BOLLETTINO - BULLETIN

TECNICO • TECHNICAL	●	GRUPPO • GROUP	**10**
RICAMBI • SPARE PARTS	●	NR • NO	**005**
INFORMAZIONI • INFORMATION		DATA • DATE	**03-12**

MODELS: DR 65 - DR 80 Flail mowers

SUBJECT: Front support wheels

PREMODIFICA - OLD ASSY	POSTMODIFICA - NEW ASSY

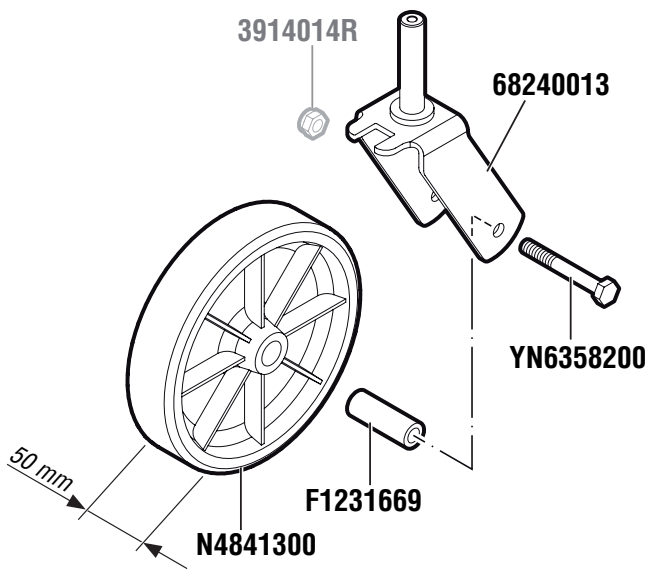
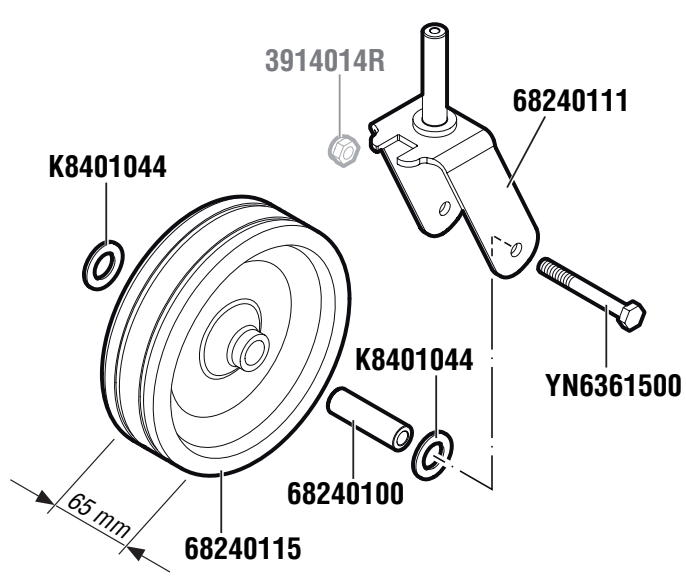
DESCRIPTION: Product improvement. The new wheels offer better performance when travelling over rough terrain, they have a large tread width.

INTERCHANGEABILITY: Yes replacing the complete wheel sets.

PARTS AVAILABILITY: All the old parts continue to be available as spares.

CUT-IN DATE: 20/01/12, serial n° B132031351

PREMODIFICA - OLD ASSY	POSTMODIFICA - NEW ASSY

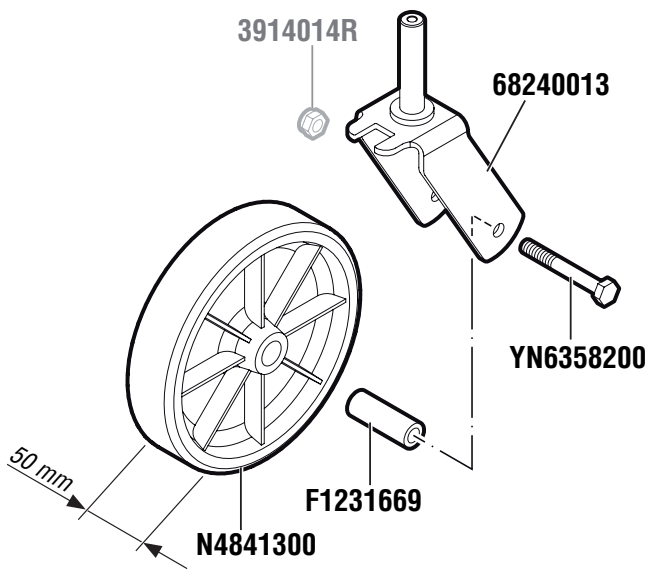
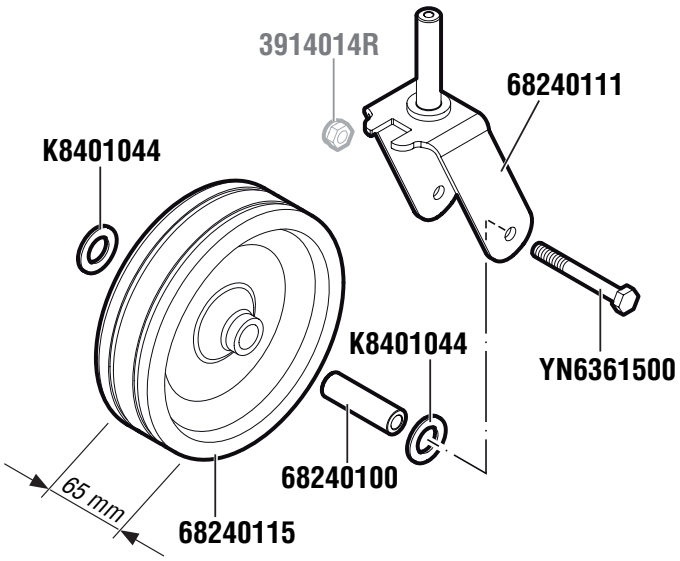
BESCHREIBUNG: Produktverbesserung im Bereich der Vorderen Tasträder. Um eine bessere Manövrierfähigkeit. In schwierigem Gelände zu erreichen wurden die Tasträder von 50mm auf 65mm Verbreitert.

DESCRIPTION: Product improvement. The new wheels offer better performance when travelling over rough terrain, they have a large tread width.

INTERCHANGEABILITY: Yes replacing the complete wheel sets.

PREMODIFICA - OLD ASSY	POSTMODIFICA - NEW ASSY

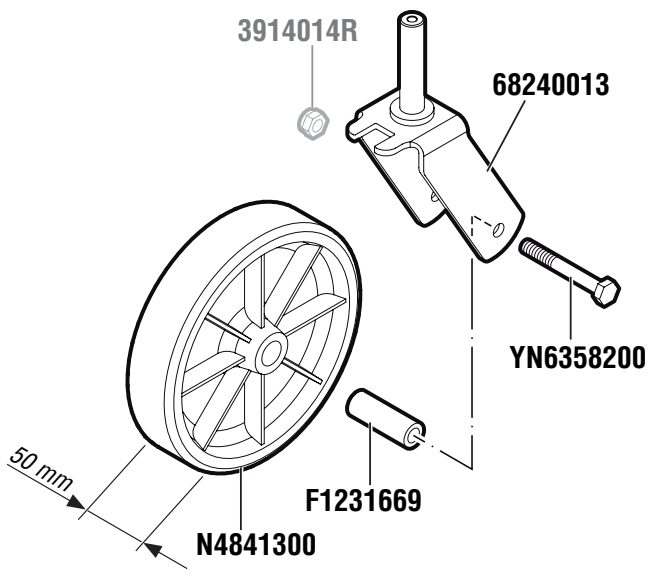
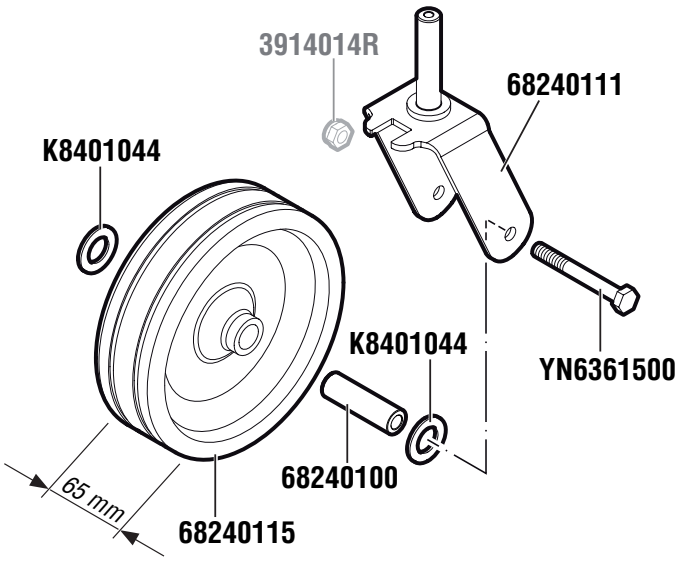
DESCRIPTION: Product improvement. The new wheels offer better performance when travelling over rough terrain, they have a large tread width.

INTERCHANGEABILITY: Yes replacing the complete wheel sets.

PREMODIFICA - OLD ASSY	POSTMODIFICA - NEW ASSY

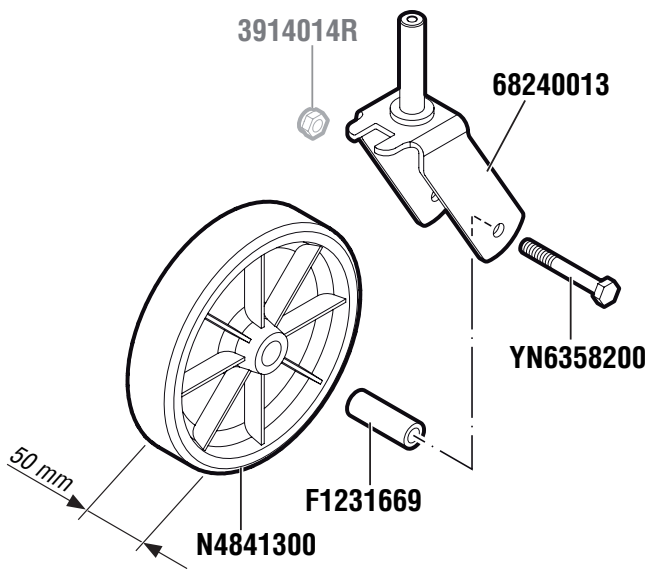
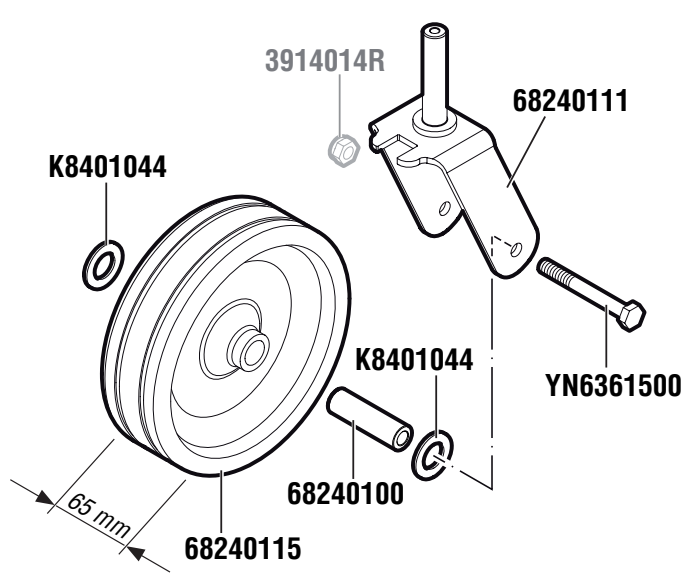
DESCRIPTION: Product improvement. The new wheels offer better performance when travelling over rough terrain, they have a large tread width.

INTERCHANGEABILITY: Yes replacing the complete wheel sets.

PREMODIFICA - OLD ASSY	POSTMODIFICA - NEW ASSY

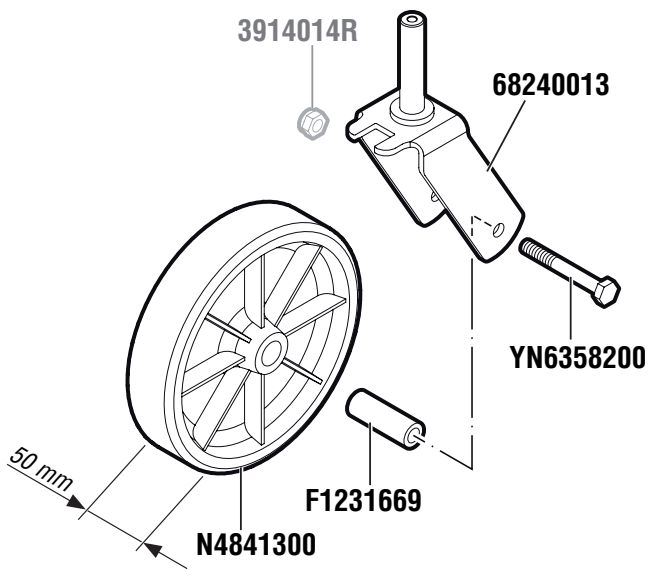
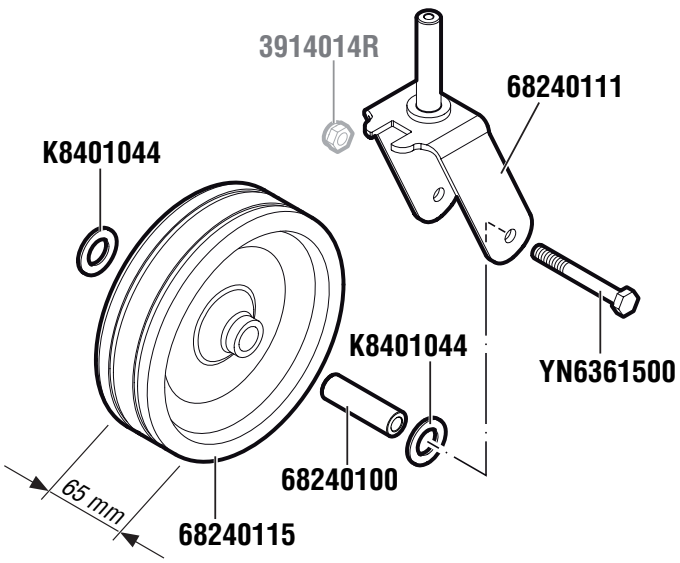
DESCRIPTION: Product improvement. The new wheels offer better performance when travelling over rough terrain, they have a large tread width.

INTERCHANGEABILITY: Yes replacing the complete wheel sets.

PREMODIFICA - OLD ASSY	POSTMODIFICA - NEW ASSY

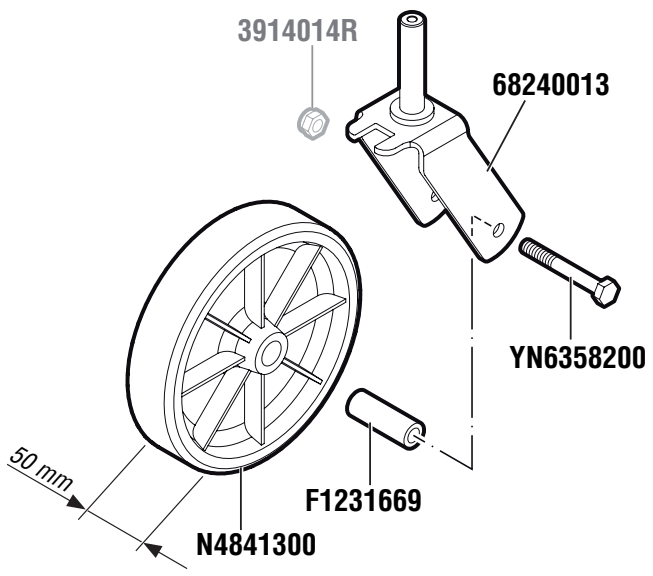
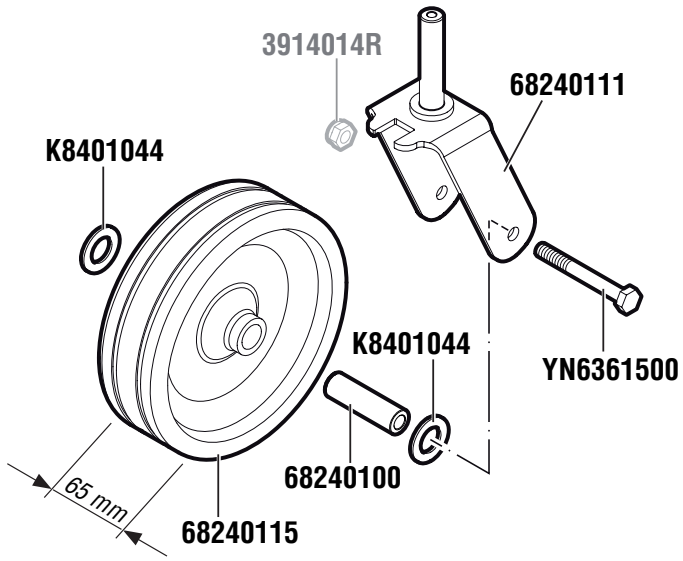
DESCRIPTION: Product improvement. The new wheels offer better performance when travelling over rough terrain, they have a large tread width.

INTERCHANGEABILITY: Yes replacing the complete wheel sets.
